Ministero dell' Ambiente e della Tutela del Territorio e del Mare

Commissione Tecnica di Verifica dell'Impatto Ambientale – VIA e VAS

Parere n. 2592 del 19/12/2017

<b>Progetto</b>	<p><b>Parere art. 9 DM 150/07</b></p> <p><b>Passante ferroviario alta velocità del nodo di Firenze della nuova stazione A.V. e delle opere infrastrutturali. Lotto II, aggiornamento del Piano di Utilizzo Terre e Rocce da scavo ex D.M. 161/2012.</b></p> <p><b>[VIP 2084]</b></p>
<b>Proponente</b>	<b>Nodavia S.c.p.a.</b>

**Figura 14. Planimetria con ubicazione dei sondaggi: in giallo i sondaggi eseguiti nel 2005, in verde quelli eseguiti nel 2010**

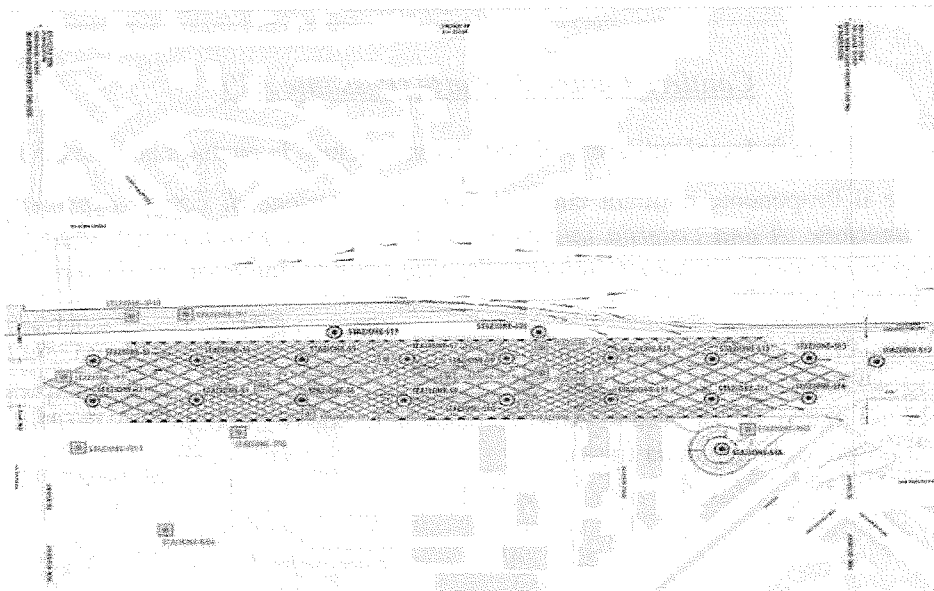
**PRESO ATTO** che nel 2010 il Proponente ha svolto una ulteriore campagna di indagine “... in ottemperanza al Piano di Gestione delle Terre autorizzato dall'osservatorio Ambientale in data 30/07/2010 ...” attraverso la realizzazione di 20 sondaggi a 27 m di profondità, prelevando 9 campioni per sondaggio, per un totale di 180 campioni;

**Figura 15. Planimetria con ubicazione dei sondaggi aggiuntivi**

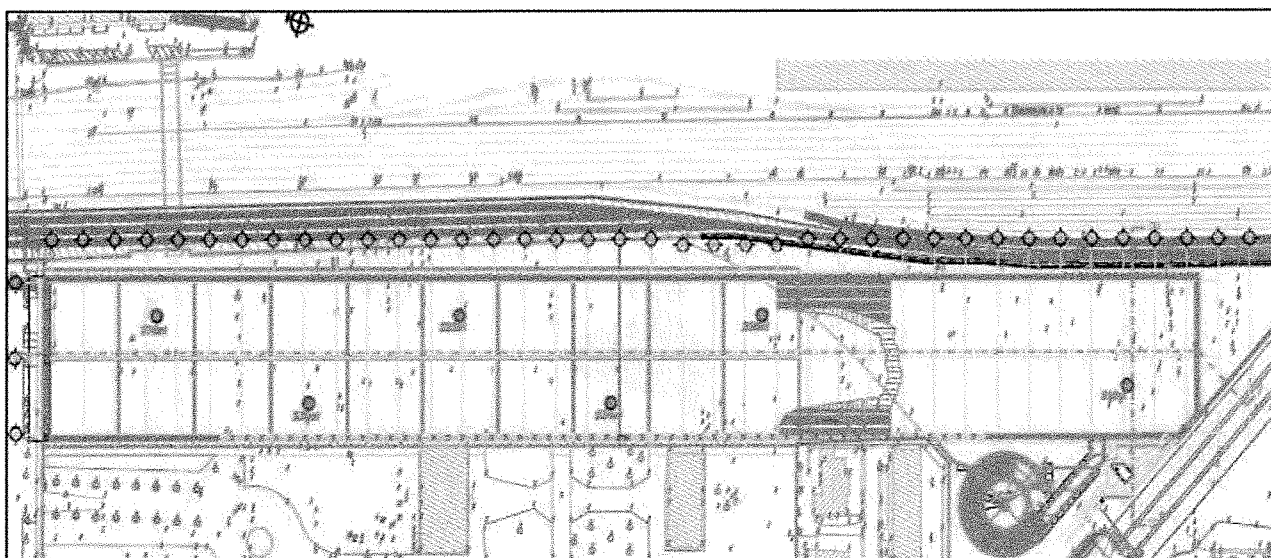
**PRESO ATTO** che nel 2011 “... al fine di rispondere alle richieste formulate da ARPAT con nota prot. 19979.cl.03.04 del 21/07/2011...” furono svolte indagini integrative in contraddittorio, attraverso la realizzazione di 6 sondaggi a 27 m di profondità;

**CONSIDERATO** che “... Il complesso delle indagini che sono state eseguite nel 2010-2011 hanno indicato che tutti i campioni analizzati risultarono conformi alle CSC di cui alla colonna A, Tabella 2, allegato 5 Parte IV Titolo V del D. Lgs.152/2006, fatta eccezione per alcuni campioni prelevati in corrispondenza dei sondaggi S9 e S12, S16 e S18 i cui risultati furono inferiori alle CSC di cui alla col. B (siti a destinazione d'uso “commerciale, industriale ed artigianale”) tab. 1, alle. 5, parte quarta, titolo quinto del D.lgs. n. 152/2006 ss.mm.ii. Anche i campioni prelevati ed analizzati nell’ambito delle indagini aggiuntive svolte nel mese di novembre 2011 mostrano in linea generale la conformità alle concentrazioni di colonna A, fatta eccezione per alcuni dei campioni prelevati in corrispondenza dei sondaggi S26, S30 e S34 che, pur rientrando all’interno dei valori limite stabiliti per l’uso industriale (colonna B), presentarono, per alcuni dei parametri ricercati, valori superiori alle CSC di cui alla colonna A ... ”;

Figura 17. Planimetria con ubicazione dei sondaggi (in giallo i sondaggi eseguiti nel 2003, in verde quelli eseguiti nel 2010)

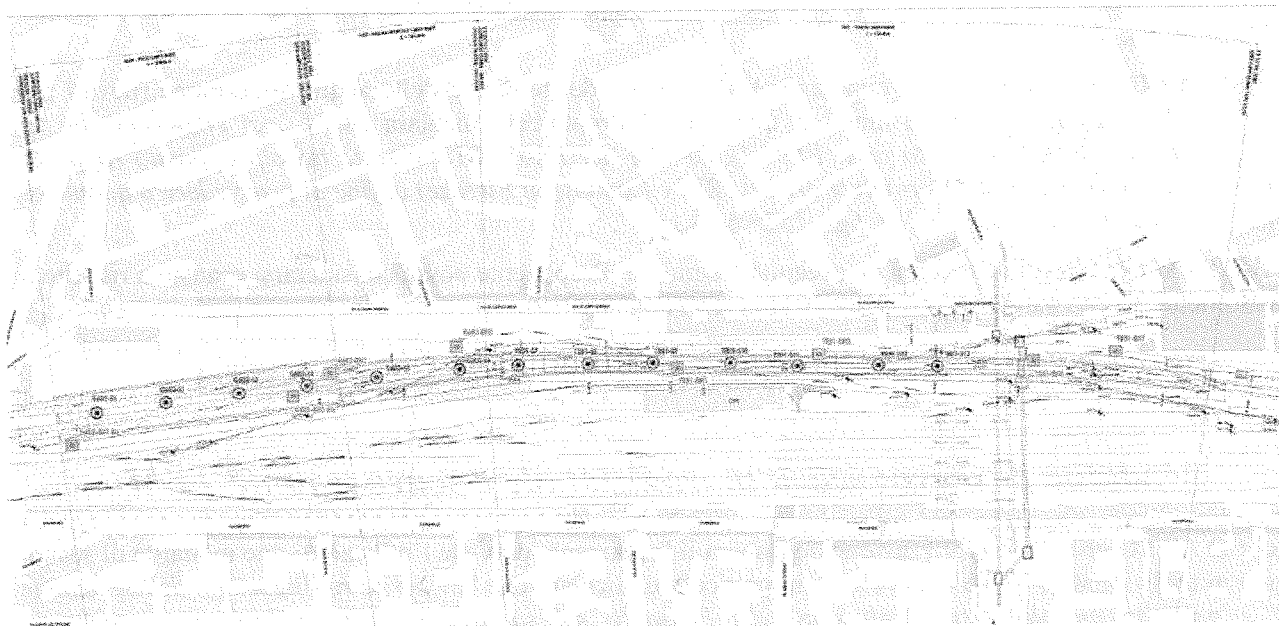
**PRESO ATTO** che nel 2010 il Proponente ha svolto una ulteriore campagna di indagine attraverso la realizzazione di 13 sondaggi fino a un massimo di 12 m di profondità, prelevando complessivamente 34 campioni, di cui 12 nel tratto TR1 (trincea di imbocco della galleria), 16 nel tratto GA02 (galleria artificiale) e 6 nel tratto GA03 (pozzo di lancio della fresa);

**CONSIDERATO** che "... Il complesso delle indagini che sono state eseguite dal 2003 ad oggi hanno consentito di verificare che i terreni in situ non presentano evidenze di superamenti delle CSC di cui alla colonna A, tabella 2, allegato 5, Parte IV, Titolo V del D. Lgs. 152/06. Soltanto i campioni più superficiali prelevati in corrispondenza dei sondaggi S3, S6 e S11 hanno evidenziato valori superiori alla colonna A ma comunque rientranti nei limiti relativi all'uso industriale (colonna B)";

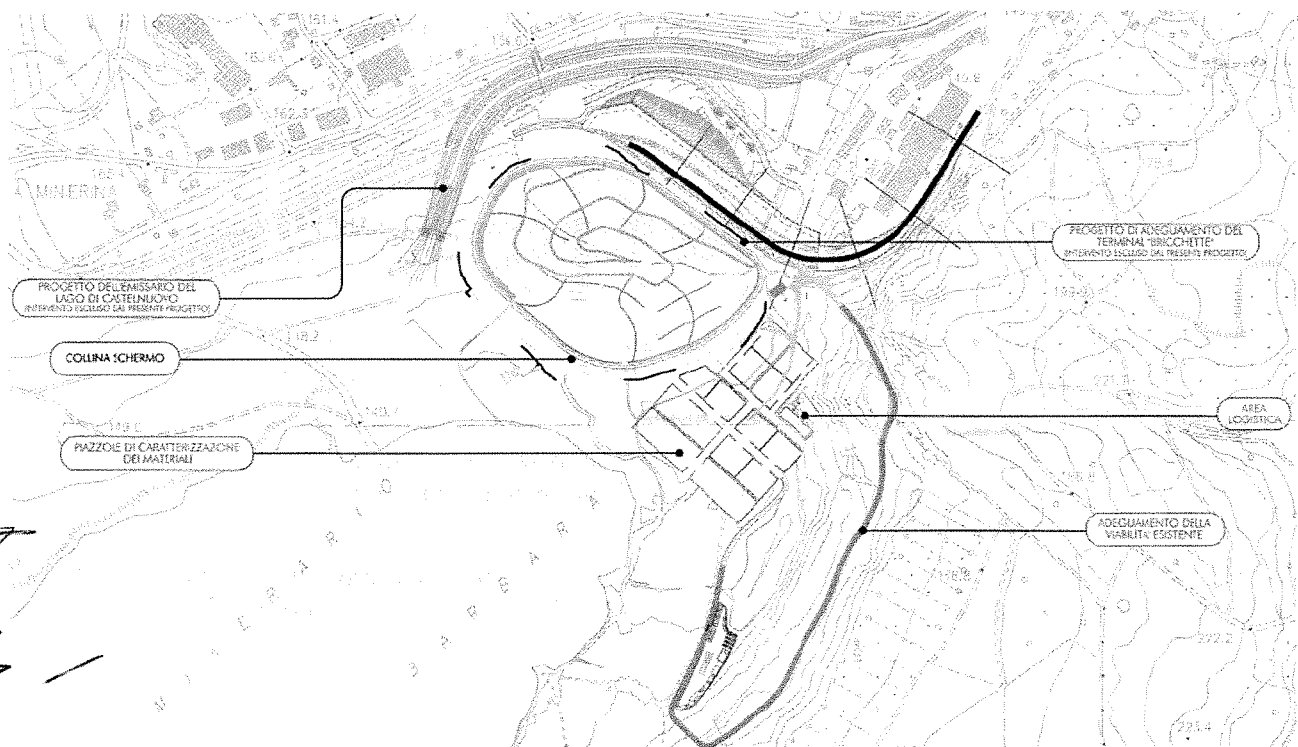
**PRESO ATTO** che allo stato dell'arte, nei pressi del sito di destino finale di Santa Barbara sono esistenti 8 piazzole, per una superficie totale occupata di circa 4.200 mq, dotate di doppia copertura mobile scorrevole (circa 20x100 m l'una), con pavimentazione realizzata con un sovrastruttura rigida, costituita da lastre in cls

di 25 cm di spessore, su uno strato di calcestruzzo magro con spessore di 10 cm, cui è stato interposto uno strato di geocomposito bentonitico;

**PRESO ATTO** che il Proponente prevede l'utilizzo delle suddette piazzole sia per il materiale derivante da scavo tradizionale che per il materiale derivante da scavo con TBM, e che il materiale sarà trasportato via ferro sino al Terminal "Le Bricchette", e su gomma dal terminale alle piazzole adiacenti;
